„Rekonstrukce požární zbrojnice Brno-Žebětín“

Vysvětlení, doplnění a změna zadávací dokumentace č. 3

O/07	HASIČI ŽEBĚTÍN	NÁPIS NA FASÁDĚ -PLASTICKÝ, PODSVÍCENÝ LED PÁSKEM, SVĚTIVOST 4000 K -ROZMĚR CCA 500x1000 MM -ODSTÍN ŠEDÝ RAL 7043 -PODROBNĚJŠÍ SPECIFIKACE BUDOU UPŘESNĚNY PŘI REALIZACI STAVBY	
------	----------------	---	--

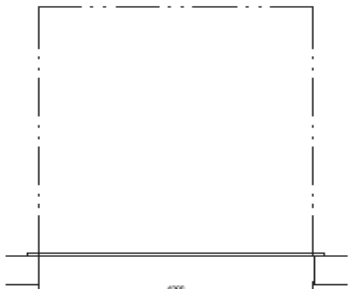
Žádáme o bližší specifikaci prvku O/07 Nápis na fasádě. Dle zadání není jasné, jak má reklama svítit – slovo podsvícené pro nás znamená, že má svítit na fasádu nebo má být osvětlený nápis? Další co nám není úplně zřejmé – odstín RAL 7043 - ale čeho se to týká – jako bočnice budou v RAL 7043 nebo celý nápis?

Celý nápis je uvažován v barvě RAL 7043 nebo 7024. Nicméně konkrétní RAL bude upřesněna během realizace stavby po provedení fasády na základě vzorkování. Podsvícení vnímáme jako LED pásek umístěný v rámci písmen (proto ten požadavek na plastický nápis).

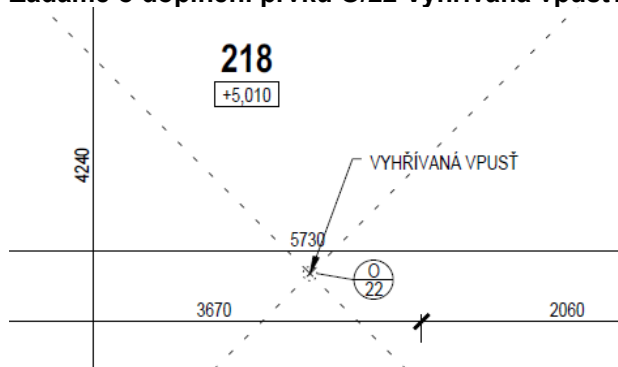
Žádáme o bližší specifikaci prvku O/01 Garážová sekční vrata. Žádám o vyjádření, jak bude obklad řešen na vratech (uchycení, tloušťka, hmotnost).

Toto je záležitost vypracování dílenské dokumentace konkrétního dodavatele vrat včetně jeho technologických postupů (viz poznámka ve výpisu a technické zprávě). Je předepsaná cementotřísková deska tl. 12 mm, přičemž způsob kotvení bude řešen opět až během realizace dle možností dodavatele (má to vliv na motor).

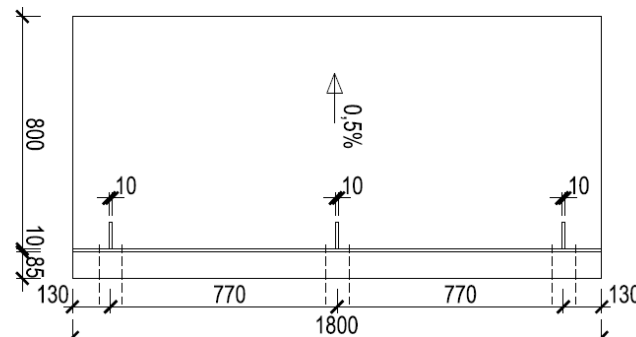
Prvek Z/01 Markýza. Upozorňujeme investora, že navržené řešení dle nákresu nemůže být funkční a bezpečné.

Navržené řešení bylo již dávno realizováno v Luhačovicích a je dlouhodobě bezpečně užíváno – viz fotodokumentace v příloze.

T/11		2500x1350	-VNĚJŠÍ DŘEVĚNÉ OKNO, DVOUDÍLNÉ -RÁM DŘEVĚNÝ -SYMETRICKÉ ROZDĚLENÍ 1250:1250mm -LEVÁ I PRAVÁ ČÁST SKLÁPĚCÍ A OTVÍRÁVÁ -SOUČÁSTI OKNA JE PAROTĚSNÉ UZAVŘENÍ NA VNITŘNÍ STRANĚ -SOUČÁSTI OKNA JSOU VENKOVNÍ HLINIKOVÉ ROLETY	-	-	1	-	1
------	---	-----------	---	---	---	---	---	---

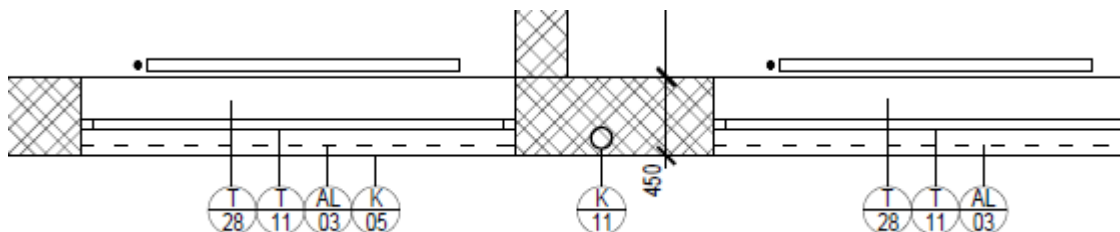
Vnější dřevěné okno T/11. V Dokumentaci 07_PUDORYS 2NP_REVIZE 02.2021 je okno T/11 obsaženo 2x. Ve výpise prvků a ve výkazu výměr je pouze jednou. Žádám o doplnění.

Doplněno do výkazu výměr viz Priloha_3b_soupis prací_OPRAVA_1.

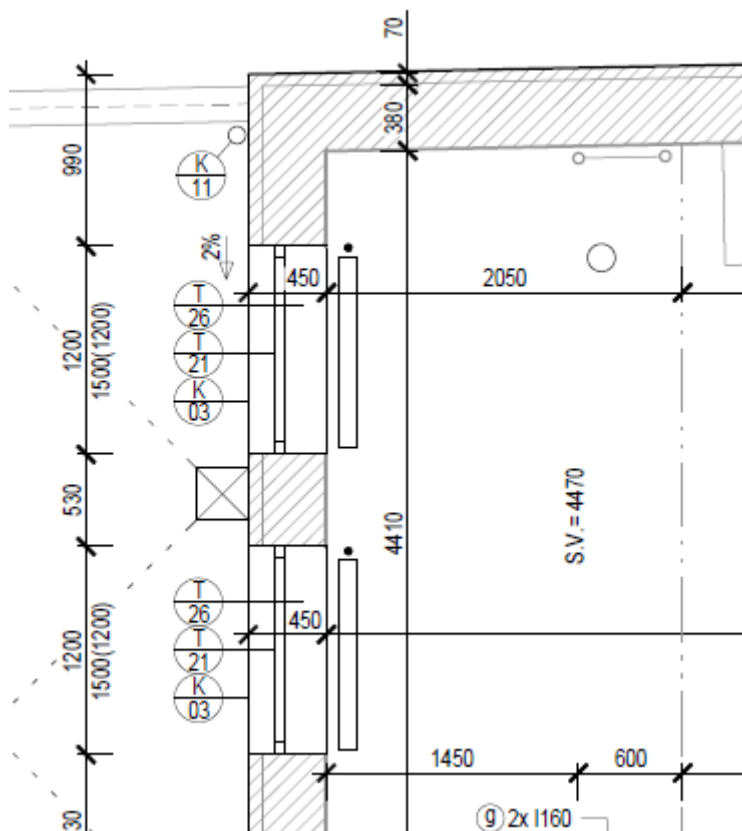
Vnější dřevěné okno T/21. V Dokumentaci 05_PUDORYS 1NP_REVIZE 02.2021 jsou okna T/21. Ty však chybí jak ve výpisu prvků, tak ve výkazu výměr. Žádám o doplnění.

Doplněno do výkazu výměr pod novým označením T31 viz Priloha_3b_soupis prací_OPRAVA_1.

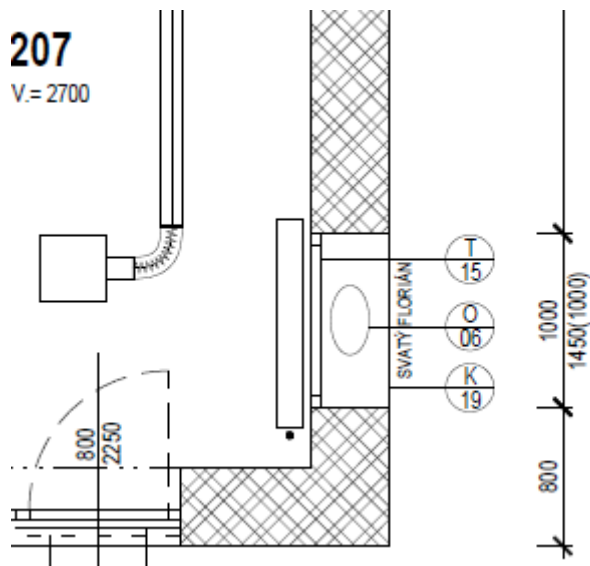
Vnější dřevěné okno T/15. V Dokumentaci 07_PUDORYS 2NP_REVIZE 02.2021 je okno T/15. Toto okno nemá obsahovat vnitřní parapet? Pokud ano, žádám o doplnění.

Jedná se okno v místě sošky sv. Floriána. Okno je umístěno v rámci vnitřního líce stěny, takže bude bez vnitřního parapetu.

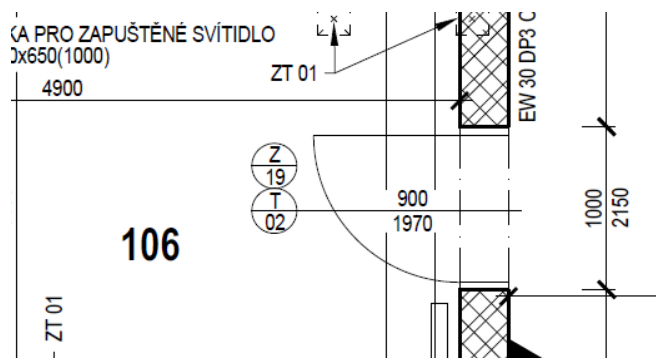
Z/19 – Ocelová zárubeň. Dle dokumentace 20_VYPIS ZAMECNICKÝCH VYROBKU se ocelová zárubeň Z/19 nachází ve 2.NP., ale dle výkresu 05_PUDORYS 1NP_REVIZE 02.2021 je zárubeň Z/19 v 1.NP. Žádám o upřesnění, kde se zárubeň má nacházet.

Platí informace z půdorysu 1.NP.

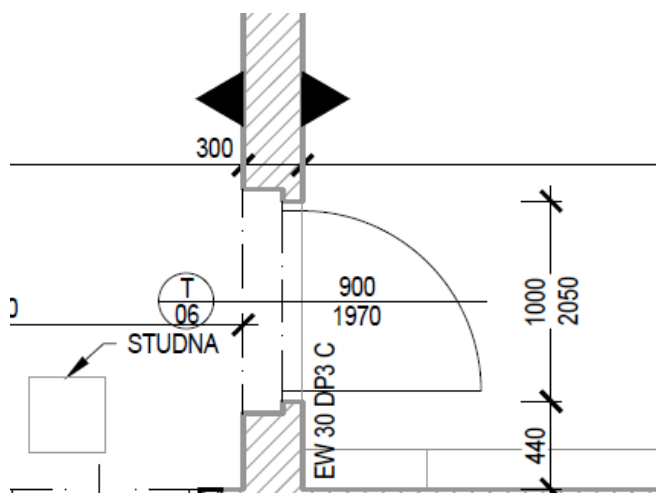
T/06 vnitřní dřevěné dveře s požární odolností EW 30 DP3 C. Ve výkrese 05_PUDORYS 1NP_REVIZE 02.2021 se nachází vnitřní dřevěné dveře. Tyto dveře nemají zárubeň. Pokud bude zárubeň požadována, tak žádám o doplnění.

Jedná se o stávající dveřní otvor, který projekt řeší nově jako protipožární. Doporučuji ocenit včetně zárubně se stejnou odolností jako dveřní křídlo.

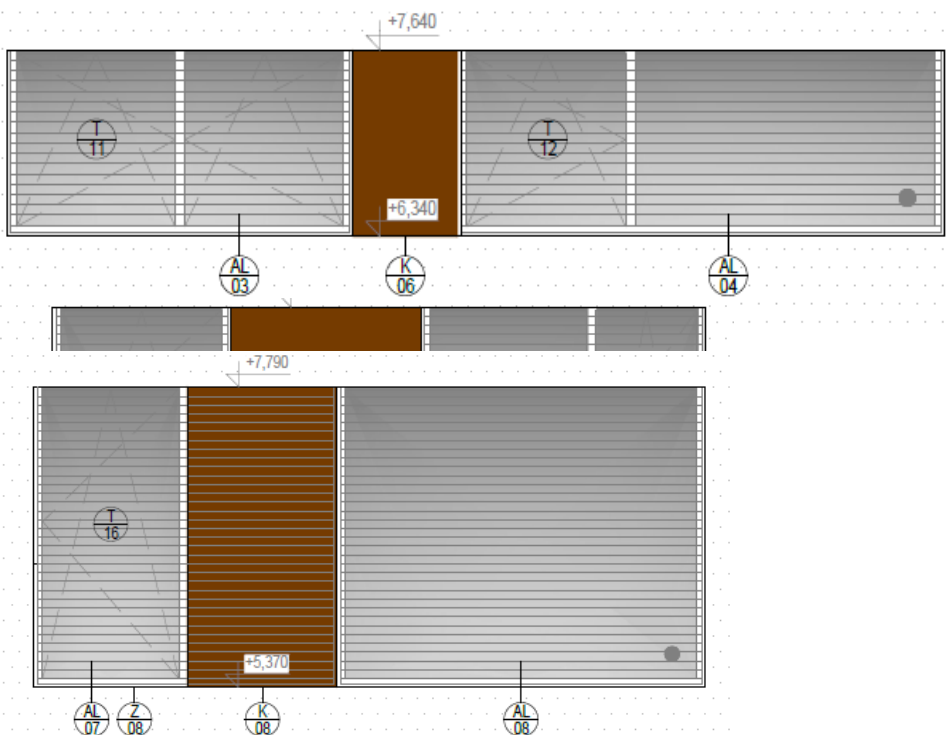
Ve výkresech 13_POHLED JIZNY_VYCHODNI a 14_POHLED SEVERNI_ZAPADNI se vyskytuje v tabulce Legenda povrchů TAHOKOV. Ve výpisech prvků ani ve výkazu výměr tahokov není. Budou se tedy vyskytovat na této stavbě prvky z tahokovu?

Ano, tahokov je použit na ocelové mříži v sušící věži – viz Z/05.
